Observation n°267 du 15/04/2023

Extrait carte page 63 étudeImpact\_DOUSSAY\_reprise\_26\_03\_2013 présentant le milieu naturel :

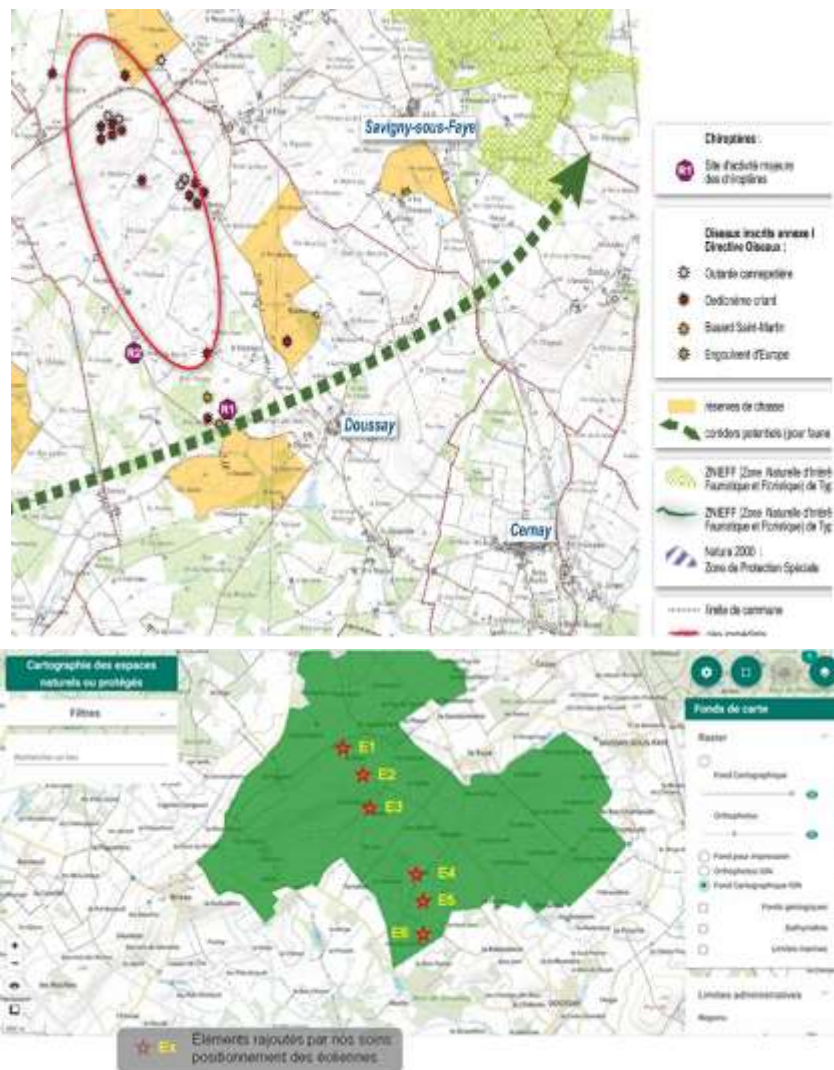
Une simple étude de la carte page 63 démontre que ce projet n'est pas au bon endroit.

Regardez la flèche verte.

Une simple analyse de cette carte aurait dû conduire à minima la suppression de E1 suite à l'observation d'outarde et oedonème au pied de celle-ci, E3 pour l'oedonème, dans le cadre des mesures d'« Evitement ».
